<b>Dostavba kanalizace v Brně II.</b>		
- dostavba kanalizace v městských částech -		
<b>Změnový list č. 02/JIH-VH/2021</b>	Datum předložení:	26.2.2021
Ev. č.	Datum schválení:	
Objednatel:	Statutární město Brno	
Správce stavby:	Sdružení Garnets – VRV	
Zhotovitel:	Společnost „Kanalizace Brno II“ vedoucí společník OHL ŽS, a.s.; společník I – HOCHTIEF CZ a.s.; společník II – FIRESTA a.s.

Změnový list předkládá:	zhotovitel	
Charakter změny:		Nový návrh řešení opravy vozovky
Stavba / objekt / úsek:	Stavba: Dostavba kanalizace v Brně II. – oddílná kanalizace v městské části Brno-jih – dostavba kanalizační sítě, včetně komunikace  SO: TZ 01 NN1 Splašková kanalizace TZ 03.2 Výtlak TZ 06 Vodovod	
<b>Specifikace změny:</b> Obnova komunikace ul. Ořechovská

**Sjednocení konstrukčních vrstev a povrchů komunikace - ul. Ořechovská + větší tl. frézování stávajících asfaltových vrstev a s tím souvisejících položek (nakládání suti, doprava, poplatek za uložení odpadu z asfaltových povrchů).**

VZOROVÝ PŘÍČNÝ ŘEZ UL. OŘECHOVSKÁ  
DOLNÍ ÚSEK- POLOVINA ZAMĚŘENÍ

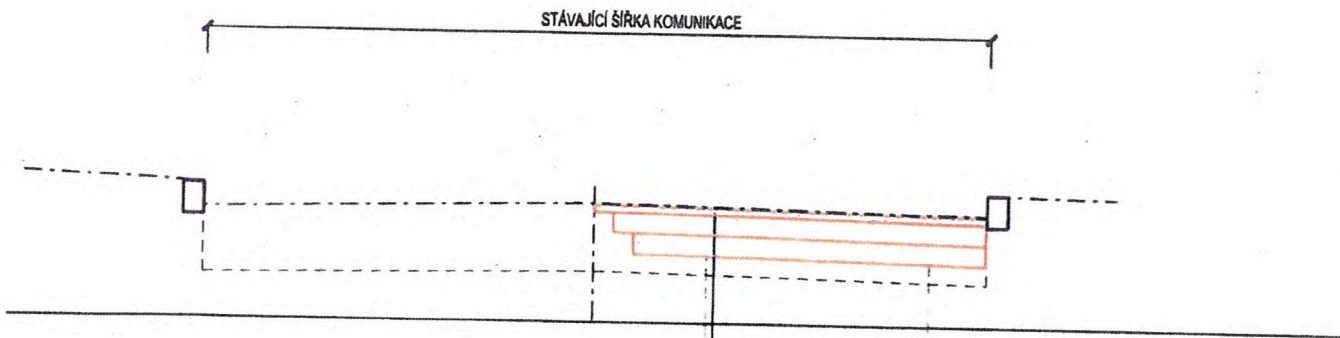
ASFALTOVÝ BETON PRO OBRUSNÉ VRSTVY	ACO 11	50 mm
POSTŘÍK ŽIVIČNÝ SPOJOVACÍ Z ASF 0,20 kg/m <sup>2</sup>		
ASFALTOVÝ BETON PRO PODKLADNÍ VRSTVY	ACP 22	150 mm
POSTŘÍK ŽIVIČNÝ SPOJOVACÍ Z ASF 0,20 kg/m <sup>2</sup>		
ASFALTOVÝ BETON PRO PODKLADNÍ VRSTVY	ACP 22	150 mm
<b>CELKEM</b>		<b>350 mm</b>

pozn.: pokládka ACP bude provedena ve dvou vrstvách zatepla

VZOROVÝ PŘÍČNÝ ŘEZ UL. OŘECHOVSKÁ  
STŘEDNÍ ÚSEK - HORNÍ ÚSEK  
CELOPLOŠNÁ OPRAVA PO POLOVINÁCH

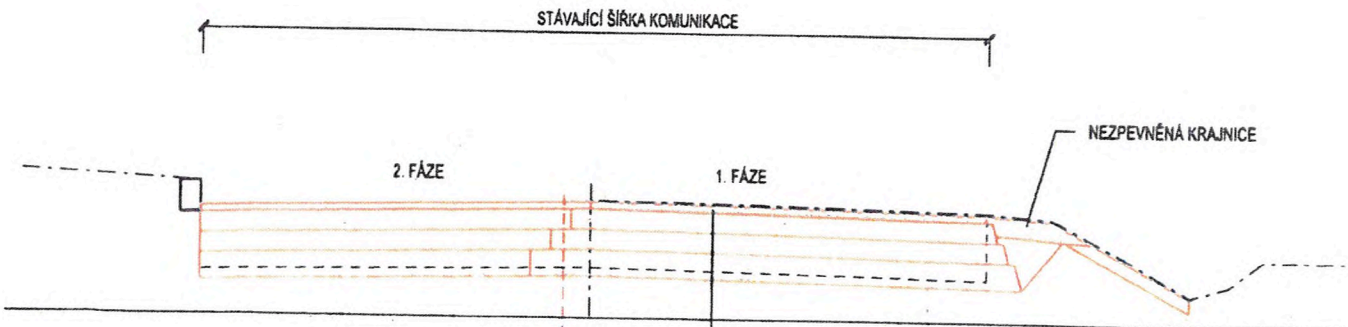
ASFALTOVÝ BETON PRO OBRUSNÉ VRSTVY	ACO 11	50 mm
POSTŘÍK ŽIVIČNÝ SPOJOVACÍ Z ASF 0,20 kg/m <sup>2</sup>		
ASFALTOVÝ BETON PRO PODKLADNÍ VRSTVY	ACP 22	150 mm
POSTŘÍK ŽIVIČNÝ SPOJOVACÍ Z ASF 0,30 kg/m <sup>2</sup>		
KAMENIVO STMELENÉ CEMENTEM	SC B/10	150 mm
ŠTĚRKODŘT	ŠD 0/63	200 mm
<b>CELKEM</b>		<b>550 mm</b>

pozn.: pokládka ACP bude provedena ve dvou vrstvách zatepla

PŘESAH PŘI PROVÁDĚNÍ 1. FÁZE CCA 20 cm
